Numero FAQ: 14-026

Prescrizioni antincendio AICAA, edizione 2015

Elenco direttive antincendio 14-15 / Utilizzo di materiali da costruzione

Tema: Pavimenti di terrazze non compatti su tutta la superficie

Cifra 3.3.1, capoverso 5, schizzo pag. 25

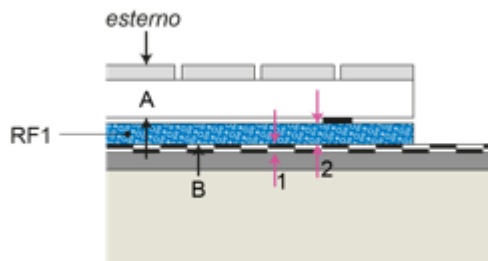
Lo strato in materiali da costruzione RF1 (non tessuto-vlies in fibra di vetro) deve essere posato direttamente sotto la griglia di legno o può essere inserito ancora uno strato protettivo (è possibile una migliore pulizia) con materiale RF3 tra la griglia di legno e il materiale da costruzione RF1?

Lo strato in materiali da costruzione RF1 deve essere posato direttamente sotto alla griglia in legno.

Tra la griglia di legno e lo "strato di materiale da costruzione RF1" non può essere inserito alcun strato protettivo con materiale RF3.
